1. 柏崎平野南部の中位段丘堆積物中の藤橋40火山灰の年代層序について

図1 軽井川・藤橋の地層 (研究会のご指摘)

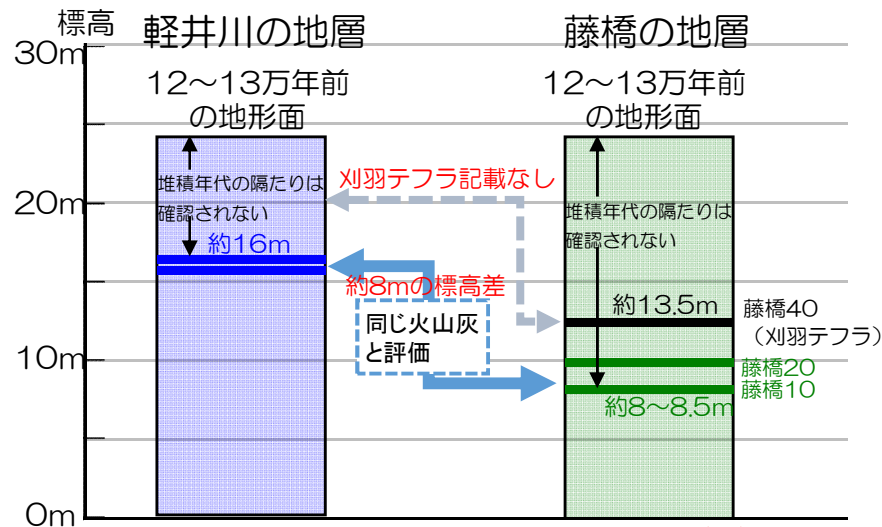
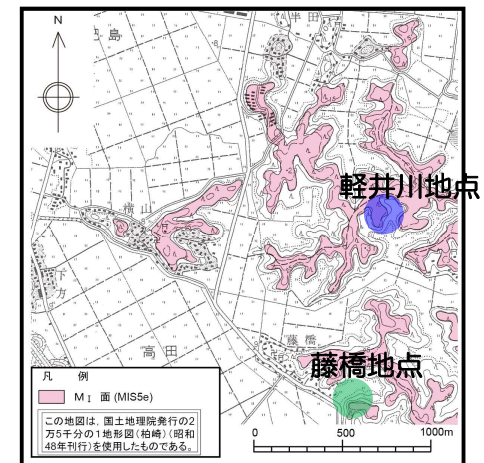
- 軽井川地点の地層において、藤橋10・20(藤橋40の下にある火山灰)と同じ火山灰を新たに確認。
- 軽井川の地層には堆積年代の隔たりがなく、藤橋の地層に堆積年代の隔たりがあると東電の主張は、検証無き解釈にすぎない。

- 研究会のご指摘は、藤橋と軽井川の地層に同じ火山灰が分布することを根拠にしていると考えられる。
- しかし、①分布標高に約8mの落差がある、②軽井川の地層には刈羽テフラの記載がない、などのことから、これらと同じ火山灰であると断定することは難しいのではないかと考えられる。
- 東京電力は、発電所やその周辺でボーリングを1,000本以上、火山灰の分析を100試料以上、花粉化石等の分析を1,500試料以上実施するなど、総合的に地層の年代評価を実施している。(詳細は平成29年4月27日お知らせ済み)

※赤字は当社の見解

図3 大湊砂層の年代に対する考え方

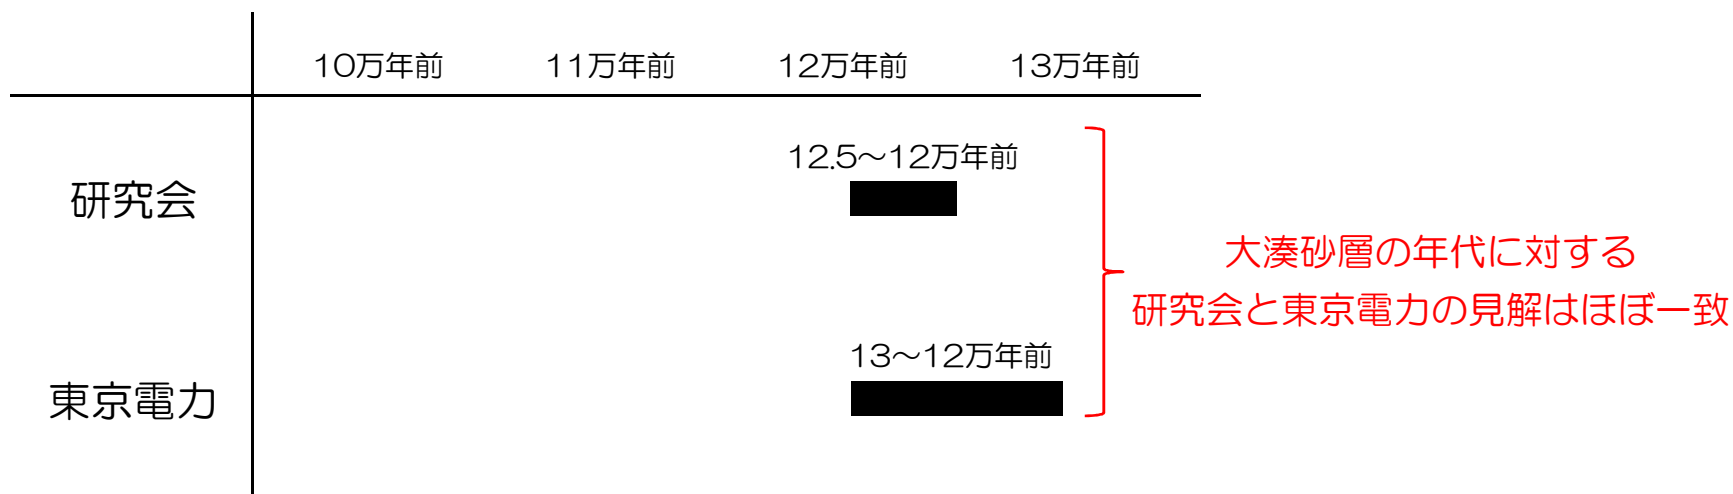
- 大湊砂層は12.5～12万年前の堆積物と考えるのが妥当。
- 大湊砂層内にある中子軽石層が13万年前の堆積物とする東電の主張は誤り。

- 大湊砂層は13～12万年前の堆積物と考えており、研究会の見解とほぼ変わらない。
- なお、火山灰の評価では千年単位の誤差は一般的。

図4 これまでの作図における地盤隆起

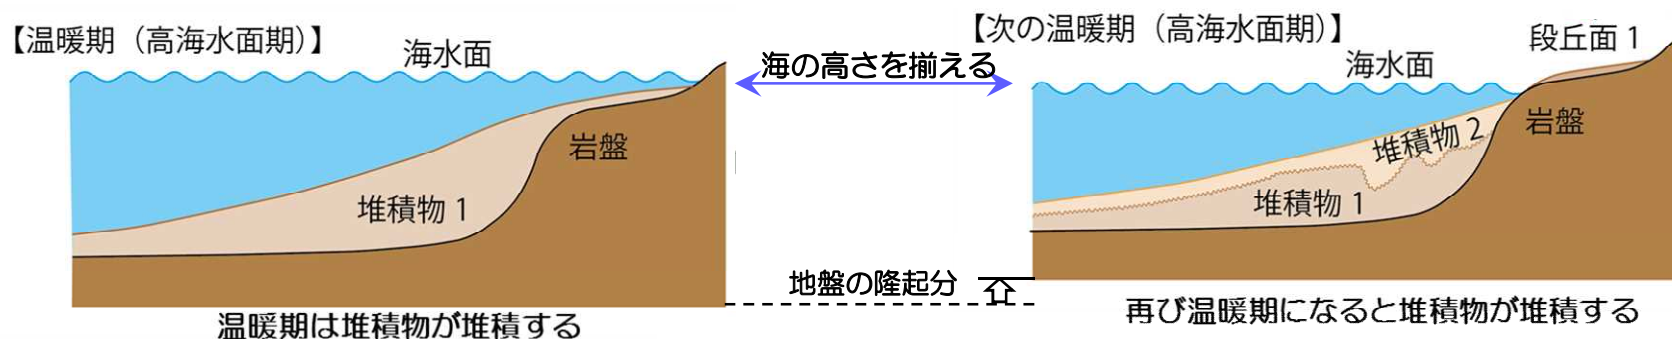
- 地層の段丘化では、地殻変動を考慮に入れない形成過程の解釈は成り立たない。従って、東京電力の解釈は基礎的知識を欠いた非科学的な解釈である。

- 段丘の形成過程図は、地盤の隆起を考慮して作成している。
- ご指摘を踏まえ、今後は、地盤の隆起を図示するか、「地盤の隆起を考慮した」旨を明記する。
